**Правила № 48 (установка устройств освещения
и световой сигнализации):**

Предложение по дополнению 3 к поправкам серии 05 к Правилам № 48 (установка устройств освещения и световой сигнализации)

Представлено экспертом от Польши*

Вышеуказанные пределы и значения первоначальной направленности показаны на диаграмме, приведенной ниже.

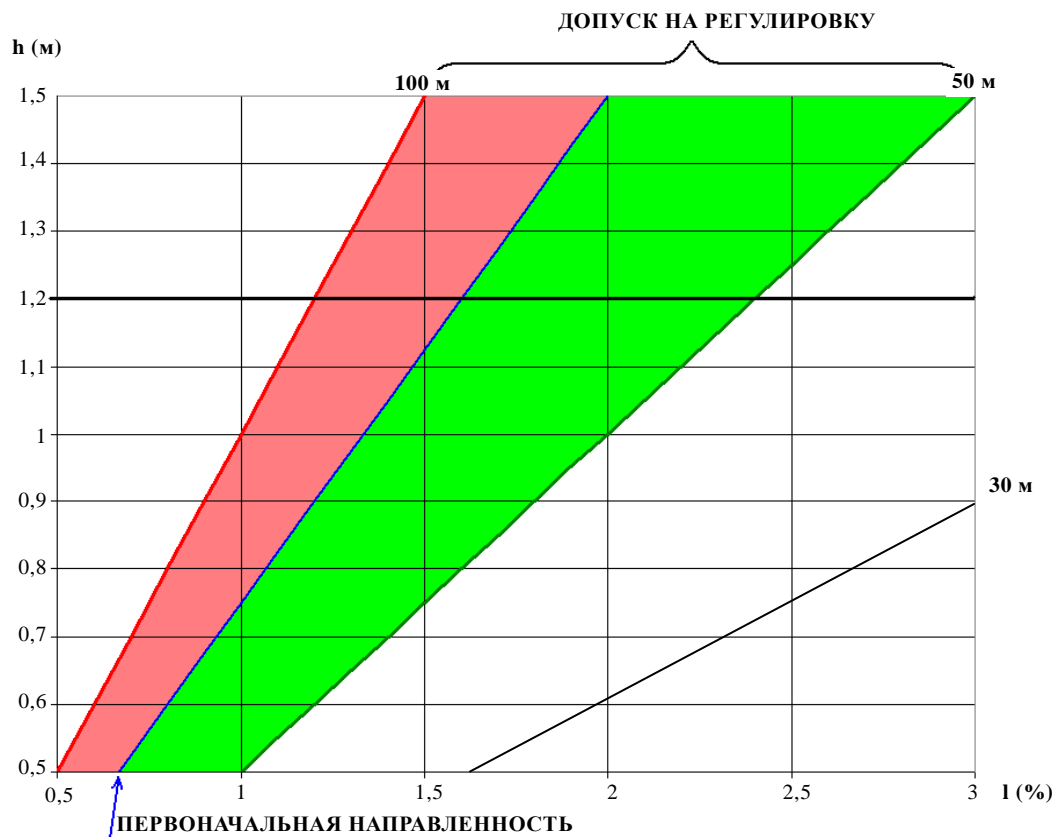
Пункт 6.2.6.1.2 изменить следующим образом:

"6.2.6.1.2 В зависимости от высоты в метрах (h), на которой расположена исходная ось фары ближнего света, вертикальный наклон светотеневой границы фары ближнего света (в направлении исходной оси), измеряемый на порожних транспортных средствах с точностью 0,1%, должен иметь значение первоначальной направленности, при которой горизонтальная часть светотеневой границы пересекает поверхность ровной горизонтальной дороги на расстоянии 75 м от фары.

Пределы направленности при всех статических условиях, указанных в приложении 5, должны быть такими, чтобы расстояние от пересечения вертикальной части светотеневой границы с дорожным покрытием оставалось в диапазоне от [50 м] до [100 м] с учетом допусков по направленности.

Расстояние от пересечения может быть меньшим, но не должно составлять менее [25 м] при условии, что в автомобиле в заметном для водителя месте указано кратчайшее расстояние видимости, например: "БЕЗОПАСНОЕ ИСПОЛЬЗОВАНИЕ ФАР БЛИЖНЕГО СВЕТА В НОЧНОЕ ВРЕМЯ В ЭТОМ АВТОМОБИЛЕ НА ПРЯМОЙ ДОРОГЕ С УЧЕТОМ ТРЕБОВАНИЙ ПО ТЕХНИЧЕСКОМУ ОБСЛУЖИВАНИЮ, КАК ЭТО ПРЕДПИСАНО В РУКОВОДСТВЕ ПО ЭКСПЛУАТАЦИИ ТРАНСПОРТНОГО СРЕДСТВА, ОГРАНИЧИВАЕТСЯ РАССТОЯНИЕМ ВИДИМОСТИ... м" [~~ЧТО СООТВЕТСТВУЕТ МАКСИМАЛЬНОЙ СКОРОСТИ... км/ч~~]."
